Procedimento de Avaliação de Impacte Ambiental – Pedido de Elementos Adicionais

Projeto: Alteração e Ampliação da Maporal

Proponente: MAPORAL, S.A

Resposta ao Pedido de Elementos adicionais ao abrigo do n.º 9, do Artigo 14.º, do Decreto-Lei nº 152-B/2017, de 11 de dezembro.

Figura com a área estudada na componente de arqueologia no EIA.

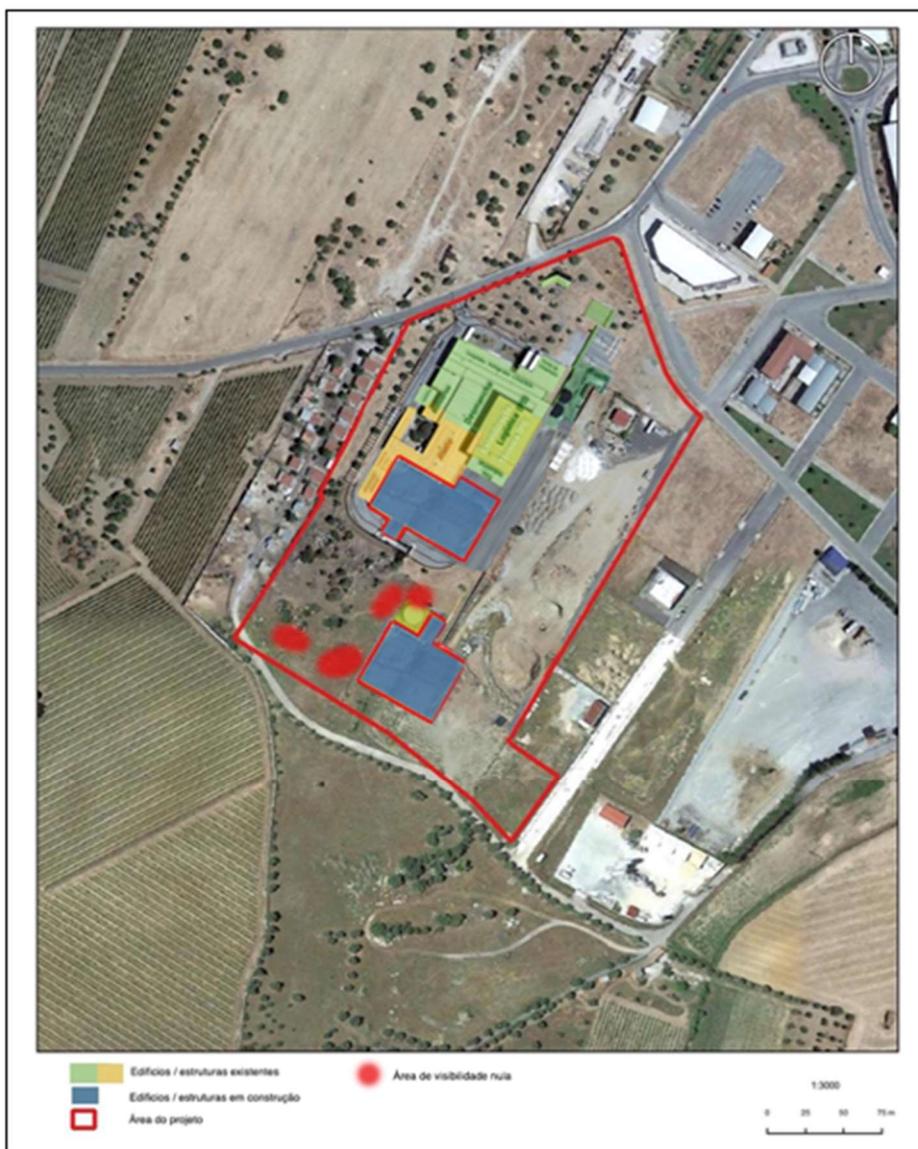
15. Verificando-se que não deu entrada, na Direção Regional de Cultura do Alentejo, qualquer pedido de autorização de trabalhos arqueológicos (PATA) para as citadas obras no Matadouro do Maporal, em Reguengos de Monsaraz, e verificando-se já a conclusão das mesmas, deverá entregar um Relatório Arqueológico contendo:

- a) A realização de sondagens de diagnóstico até à cota de afetação, junto aos edifícios com obras já concluídas e a concluir até fevereiro de 2023;**
- b) A avaliação dos impactes negativos sobre vestígios patrimoniais desconhecidos e eventuais propostas de medidas de minimização e/ou de compensação.**

Conforme consulta realizada no Portal do Arqueólogo em 02.04.2023, foi solicitado um PATA em 19.03.2020, que seria autorizado em 27.03.2020, no âmbito do procedimento de AIA submetido em julho de 2020 (procedimento n.º 467), relativo ao EIA do projeto designado por “Ampliação do Matadouro da Maporal”. O respetivo Relatório foi entregue em 08.06.2020 e aprovado em 11.08.2020 (ver cópia do Ofício da no Anexo Q15).

A área do projeto sujeita ao estudo arqueológico realizado em 2020 corresponde à exata área do atual projeto submetido a AIA em 2023, sendo apresentada “uma adaptação do Relatório entregue na DGPC, atendendo à presente configuração do projeto e à situação atual no terreno” conforme é referido no próprio Relatório Síntese do EIA.

No Relatório referia-se que a área de intervenção se encontra profundamente alterada por usos e ocupações anteriores, e que durante os trabalhos de prospeção não foi detetado nenhum vestígio arqueológico, pelo que no EIA considerou-se que os impactes seriam nulos. Referia ainda o Relatório que, por aquelas razões e associado ao facto de todo o espaço ter sido alvo de trabalhos de decapagem profunda para nivelamento e posterior construção do edifício, no ano de 2004, não se preconiza nenhuma medida de minimização.

Deste modo, considera-se que a informação de caracterização arqueológica que consta no EIA, é suficiente para demonstrar a ausência de valores arqueológicos e, assim, para que não sejam realizados trabalhos arqueológicos adicionais, designadamente sondagens.
